川内原子力発電所 1号炉及び2号炉

標準応答スペクトルを考慮した地震動評価における 地下構造モデルの設定について

2023年6月30日

九州電力株式会社

〔①〕熊本県熊本地方（2016年熊本地震本震）の例〕

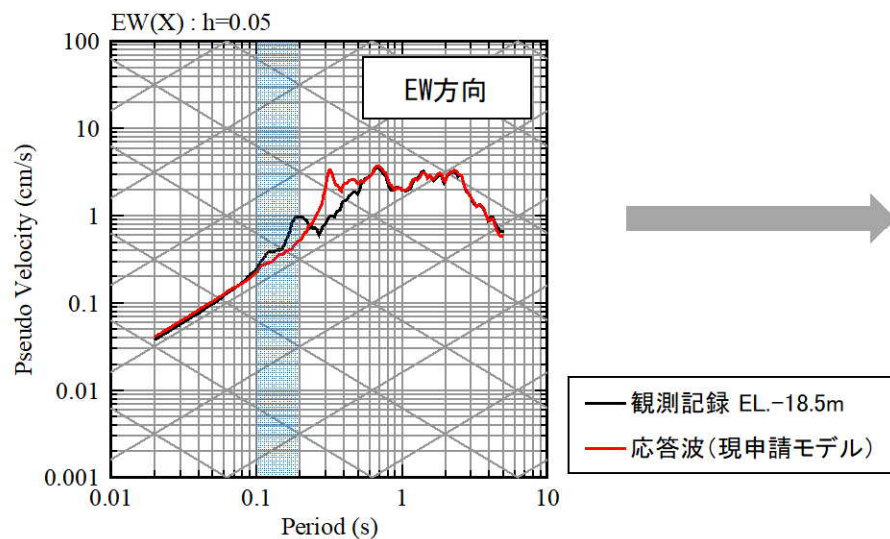
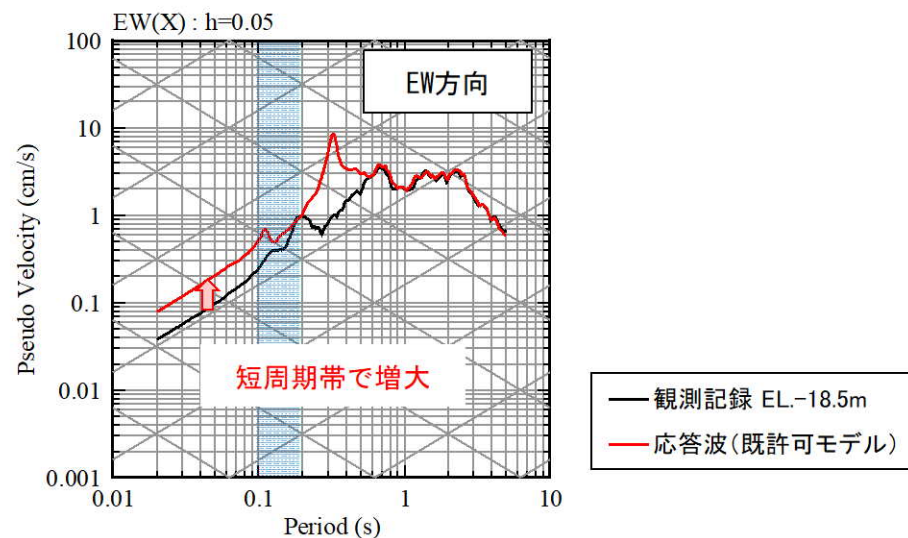
- ・ 地下構造モデルの設定方針について、既許可モデルをそのまま用いた場合に観測記録と整合するか確認したうえで、浅部の地盤減衰や速度構造を見直す等、どのように見直し対応するか、速やかに説明すること。

- ・ 地下構造モデルの見直し方針の説明では、単なる方針、速度構造を見直して観測事実と合わせ込むというだけでなく、既許可及びそれ以降の観測事実を踏まえた地下構造モデルの構築に係る論理構成、観測事実を再現できるという成立性とそれらの根拠を具体的に示すこと。

- 既許可モデルを用いて、最深部地震計（EL. -118.5m）で得られた地震観測記録を入力※とし、1次元波動論に基づき、推定した応答波（EL. -18.5m）※の応答スペクトルと同位置の地震計で得られた地震観測記録の応答スペクトルとの比較を実施。
- 既許可モデルは、現申請モデルより、地盤減衰が小さく、応答波の応答スペクトルが短周期帯で増大することにより、水平方向の周期0.1秒から0.2秒において、観測記録と同等もしくは上回ることから、現申請モデルに比べて観測記録との整合性が改善される。（参考②）
- 短周期帯において観測記録を大きく上回り、大きな保守性を有する。

■ ボーリング孔内における減衰測定の結果

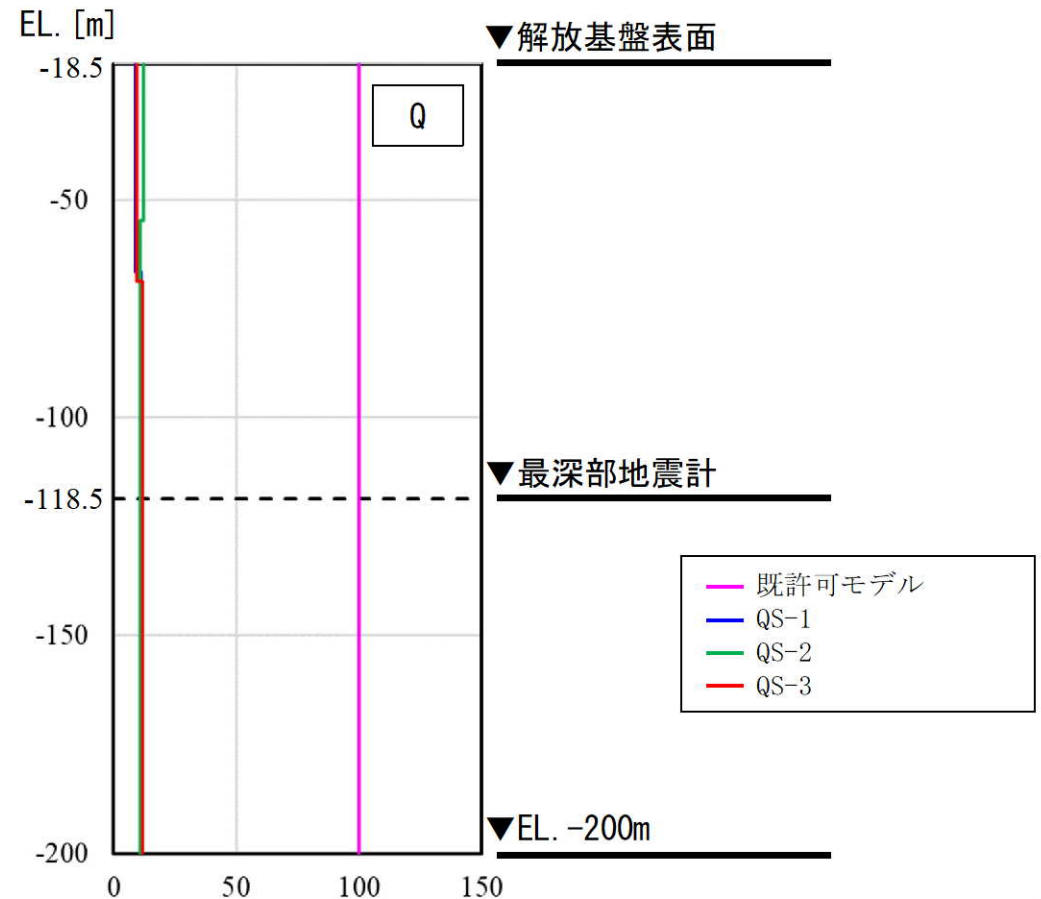
No.	コメント	指摘場所	対応状況
1	地下構造モデルの地盤減衰の設定について、既許可からの変更点の妥当性を説明すること。その際、EL. -28.5m~EL. -480mの層を分割していること、また、地盤減衰の設定根拠としている地震観測記録が得られていない範囲 (EL. -118.5m~EL. -200m) の地盤減衰の設定の妥当性についても併せて説明すること。	第983回 原子力発電所の 新規制基準適合性に 係る審査会合 (令和3年6月11日)	第1026回会合、 第1103回会合にて説明
2	地下構造モデルの変更に伴う既許可の基準地震動への影響について説明すること。		第1026回会合、 第1103回会合にて説明
3	地震基盤相当面について、設置許可基準規則解釈別記2の $V_s=2,200\text{m/s}$ 以上に対し、 $V_s=2,150\text{m/s}$ の層上面 (EL. -480m) に設定したことの妥当性を説明すること。		第1026回会合にて説明
4	模擬地震波の作成について、複数の方法から一様乱数の位相をもつ正弦波の重ね合わせを採用した妥当性を説明すること。		説明方針： 第1097回会合にて説明 コメント回答： 次回以降説明予定
5	既許可以降の観測・調査・分析などについて説明すること。		第1103回会合にて説明
6	変はんれい岩類について、地質層序と地質図の凡例の記載の考え方を説明すること。		第1049回会合にて説明
7	既許可の地下構造モデルと新たに設定した地下構造モデルの位置づけの記載を充実すること。	第1026回 原子力発電所の 新規制基準適合性に 係る審査会合 (令和4年1月21日)	第1080回会合にて説明
8	新たに設定した地下構造モデルについて、以下を踏まえ、地盤減衰の設定の考え方、根拠を明確にし、説明すること。 ①15Hz程度までの範囲で評価した地盤減衰の高周波数帯への適用性 ②地震観測記録が得られていない深さにおける地盤減衰の設定 ③地盤減衰の不確かさの考え方		第1049回会合、 第1103回会合にて説明
9	地震基盤相当面は、設置許可基準規則解釈別記2の定義に従い $V_s=2,200\text{m/s}$ 以上の層に設定すること。		第1057回会合にて説明

- EL. -118.5mからEL. -200mの範囲の地盤減衰（Q値）について、既許可モデル（Q=100）は、QS-1孔からQS-3孔までのQ値（10.6～11.8）を大きく上回り、大きな保守性を有する。

〔①〕熊本県熊本地方（2016年熊本地震本震）の例

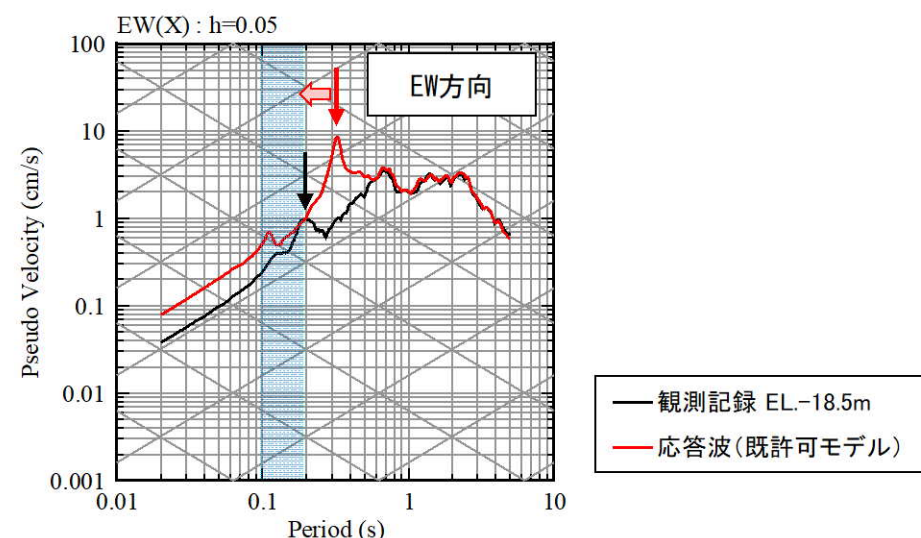
- 観測記録の応答スペクトルでは水平方向の周期0.1秒から0.2秒にピークが見られるのに対し、速度構造が同じである現申請モデル及び既許可モデルの応答波の応答スペクトルでは周期0.3秒から0.4秒にピークが見られ、両者のピークの周期がずれている。
- このピークの周期のずれは、速度構造に起因すると考えられ、ピークを合わせるためには、地下構造モデルの速度を速くする必要がある。既許可時から得られている以下を参照し、速度構造の見直しを検討。
 - 2号炉心位置周辺におけるPS検層結果（建設時の地質調査結果）では、解放基盤表面付近のせん断波速度は $V_s=2150\text{m/s}$ である。（43頁）
 - PS検層結果に基づく速度層断面では、炉心位置周辺のせん断波速度は $V_s=2050\text{m/s}$ である。（44頁～46頁）
- 以上を踏まえ、次頁のとおり、速度構造を見直したモデル（以下、見直しモデル）を設定。

- EL. -28.5m~EL. -200mのVsについては、炉心位置周辺におけるPS検層結果（建設時の地質調査結果）を踏まえ、Vs=2150m/sと設定。EL. -200m~EL. -480mのVsについては、上下層の速度を参照してVs=2150m/sと設定。
- EL. -28.5m~EL. -480mのVpについては、炉心位置周辺におけるPS検層結果（建設時の地質調査結果）のVp=4250m/s、PS検層結果に基づく速度層断面のVp=4330m/s、及びEL. -480m以深の微動アレイの速度構造のVp=4400m/sを基に、Vs=2150m/sの範囲は同じVpの値となるようVp=4400m/sと設定。
